ASUNTO: **DENEGACIÓN DE ACTUACIONES**

## INFORME - PROPUESTA

Con fecha 11 de junio de 2018, tuvo entrada en esta Confederación Hidrográfica del Tajo la petición formulada por el AYUNTAMIENTO DE MADRID - D.G. DE GESTIÓN DEL AGUA Y ZONAS VERDES (P2807900B), solicitando autorización para ejecutar las obras de construcción de un aliviadero asociado al colector de Rejas, afectando al dominio público hidráulico y zona de policía del arroyo Rejas, a su paso por el T.M. de Madrid (Madrid).

**Ilustración 4.** Actuaciones solicitadas respecto al dominio público hidráulico y zonas de servidumbre y policía (izquierda) y zona de flujo preferente (derecha) del arroyo Rejas. Fuente: Visor SITTajo.

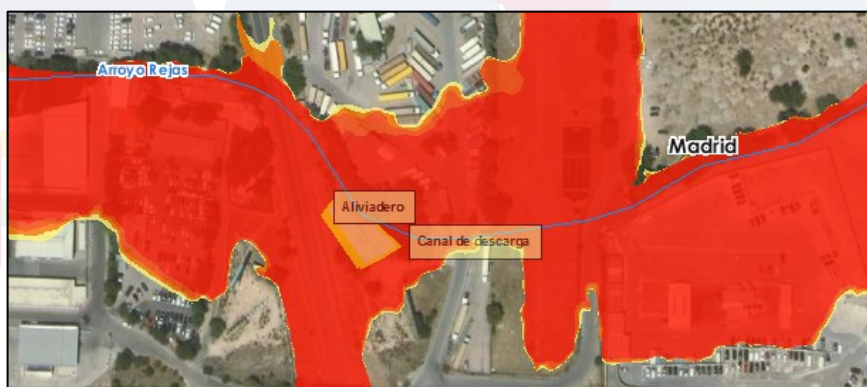
- El movimiento de tierras necesario para ejecutar el canal de descarga asociado al aliviadero proyectado genera una afección impermisible sobre el cauce del arroyo Rejas. Esta excavación supondría una alteración desmedida de la morfología del cauce y su talud derecho a lo largo de un tramo de casi 30 m de longitud. Adicionalmente, en caso de ejecutarse el canal de descarga se estaría produciendo una ocupación permanente del dominio público hidráulico y se interrumpiría la continuidad de su zona de servidumbre asociada en la margen derecha del cauce, impidiendo la consecución de los objetivos y fines que para la misma se establecen en el vigente Reglamento del Dominio Público Hidráulico.

- El tramo del colector de Rejas en el cual se pretende ejecutar el aliviadero proyectado queda ubicado tanto en la zona de flujo preferente como en la zona inundable asociada a un periodo de retorno de 10 años del arroyo Rejas. En caso de ejecutarse el aliviadero, se estaría exponiendo una superficie más que considerable del colector, la necesaria para ejecutar las 14 ventanas de alivio, a la acción de las avenidas, con el consiguiente riesgo de afección sobre el propio colector.

- Tal y como se desprende de la cartografía oficial disponible en el SNCZI, las actuaciones solicitadas se ubican en un entorno altamente vulnerable frente a las avenidas del arroyo Rejas. En caso de que el aliviadero proyectado entrara en funcionamiento en una situación de lluvias intensas, se estaría incrementando el caudal circulante por el citado arroyo, aumentando aún más la inundabilidad del entorno y, en consecuencia, la vulnerabilidad y la inseguridad de las personas y bienes frente a las avenidas.
